ELSA MARIA RUEDA LANDINEZ INGENIERIA SAS
INTERVENTORIA

COMUNICADO: ESASIM-084-2022

Referencia: CONTRATO LP- SPM-008-2022 - MEJORAMIENTO DE LAS VIAS EN LOS BARRIOS ALFONSO LÓPEZ Y LOS ARAUJOS EN EL MUNICIPIO DE MONTERIA, DEPARTAMENTO DE CÓRDOBA

Asunto: Solicitud de Ampliación a la Suspensión del Contrato de Obra No. LP- SPM-008-2022

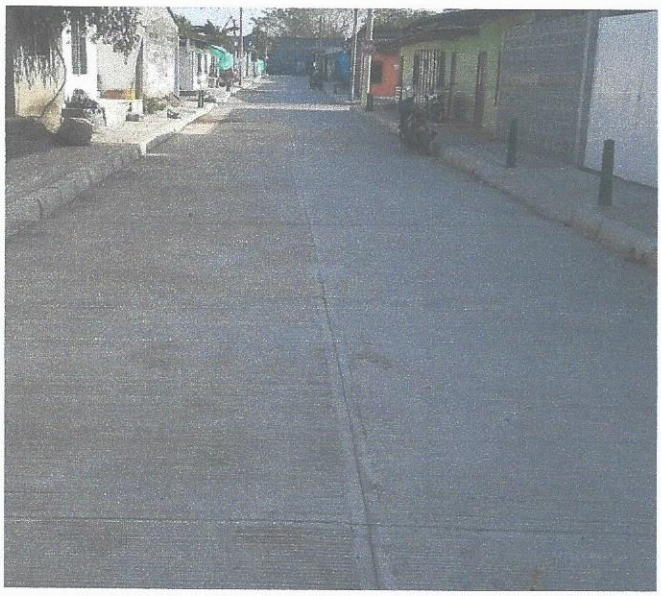
1. Se debe hacer retiro de material producto de demoliciones de andenes costado derecho entre el PR0+044 al PR0+130 "Realizado"

2. Se debe hacer retiro de escombro entre PR0+130 AL PR0+180 "Realizado"

3. Se debe hacer retiro de escombros en: PR0+445 Derecho "Realizado"

4. Se debe subida de bordillos de 16 cm a 20 cm por encima de la rasante del pavimento costado izquierdo, casa Begambre. "Realizado"

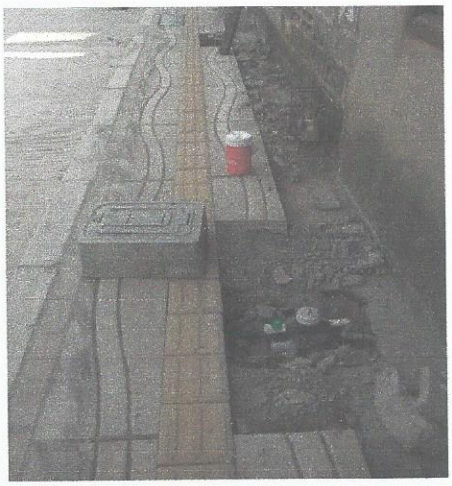
5. Sello entre sardineles PR0++520 derecho e izquierdo "Realizado"

6. Arreglo del concreto en los andenes en varios puntos de la via. "Realizado"

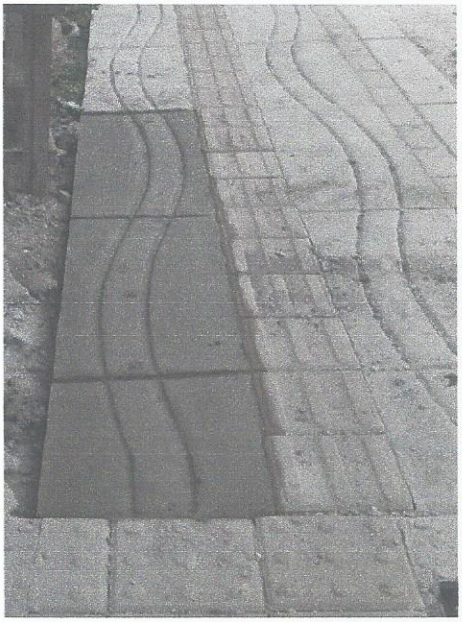
7. Sello de losetas entre calles 7 y 8 Sur "Realizado"

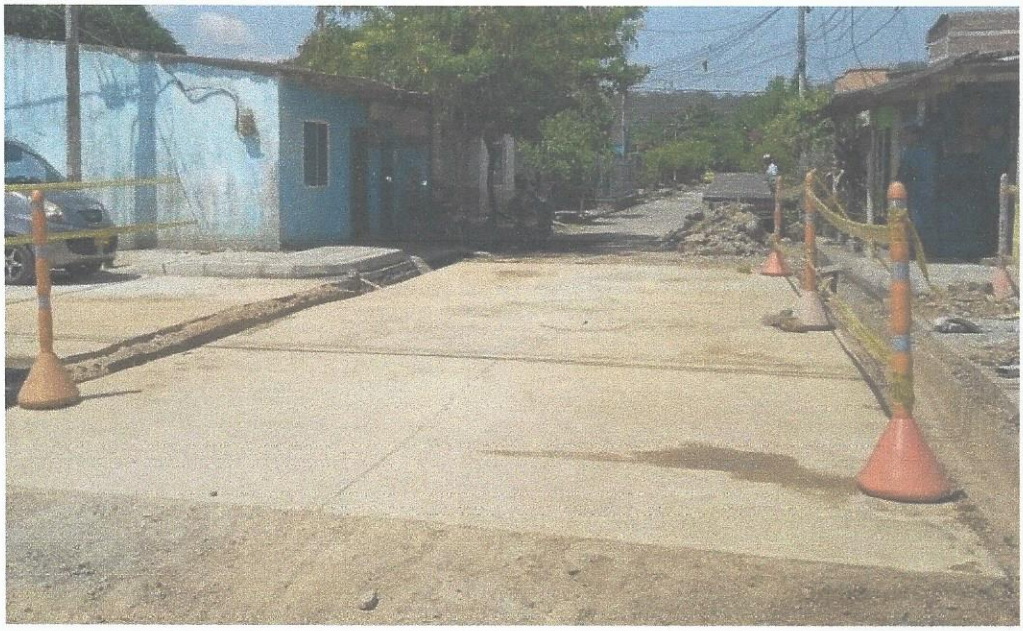
8. Señalización de cunetas construidas y su finalización, construcción de tapa manhol y remoción de escombros. "Realizado"

9. Demolición, construcción de andenes y reubicación de medidor de gas esquina calle 8 Sur izquierda. "Realizado"

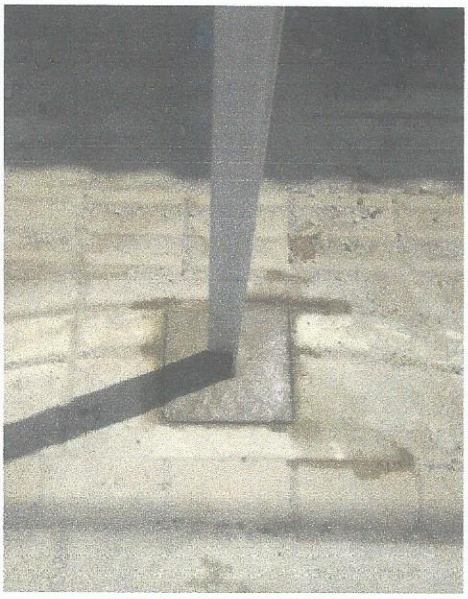
10. Arreglo de acabado de concreto de las señales de tránsito, hacer en forma cuadrada el corte para la cimentación y darle el mismo acabado del concreto del andén como se indica en el manual de señalización 2015 "Realizado"

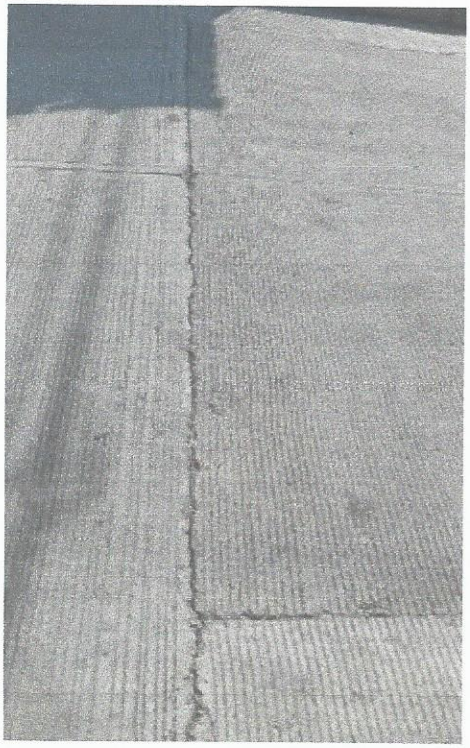
4. Donde se manifiesta que falta el medidor de agua en la Abs+771 costado derecha, y que se debe reponer tapa. Se informa que, a pesar de que ese tipo de actividades o ítems no estas contemplados en el contrato como este y muchos más "se debe realizar apu no previsto", si se realizó el realce del contador con su tapa y otra cosa muy diferente es que se lo hayan robado, puesto a que estamos en un barrio muy popular.

5. Con el tema para arreglo de las losas de pavimento que presan pequeños huecos representativos por materiales ajenos al concreto, se aplicara sikadur 32 par la pega entre concreto existente y concreto fresco.

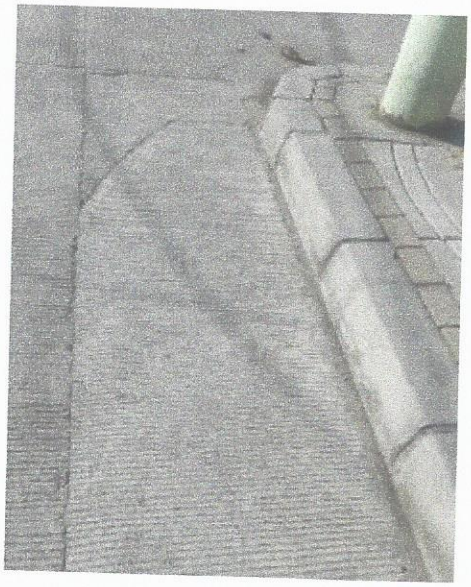
7. Las dilataciones entre el pavimento nuevo y el existente de la Abs+700, se realizarán el día martes 7 de febrero, primero de le pasara la pulidora para para limpiar la junta entre junta y después se le instalara el sellasil con su vulken 45 para dejar un mejor acabado.

No se realizó la demolición de la cuña del pavimento existente en la Abs+700, porque dicho pavimento pertenece a un a contrato vigente en términos de garantías, de igual manera dicho pavimento cumple con los niveles requeridos para realizar el empalme de pendiente, y por último no se quería generar más incremento al valor contractual con actividades de demolición y reconstrucción del mismo.

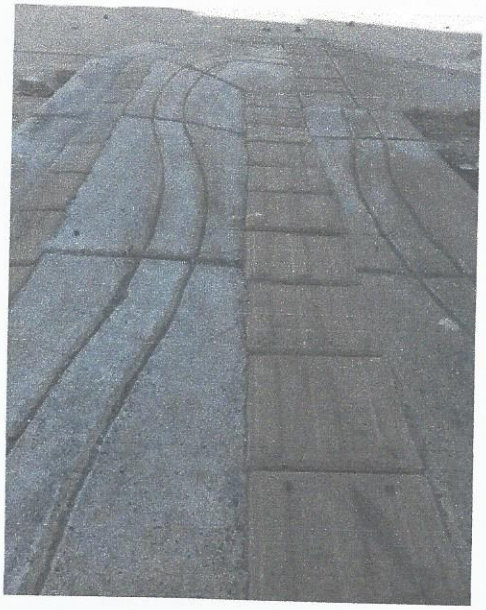
8. Teniendo en cuenta el desnivel hacia el andén existente y el hundimiento que presentan tres losetas tipo toperol en la Abs+700 costado derecho se realizara el arreglo de anden, se debe levantar y arreglar. Por otra parte, también se hará el resane en concreto de terrazas o zonas entre andenes y terraza teniendo en cuenta que ese tipo de actividades o ítems no estas contemplados en el contrato "se debe realizar apu no previsto"
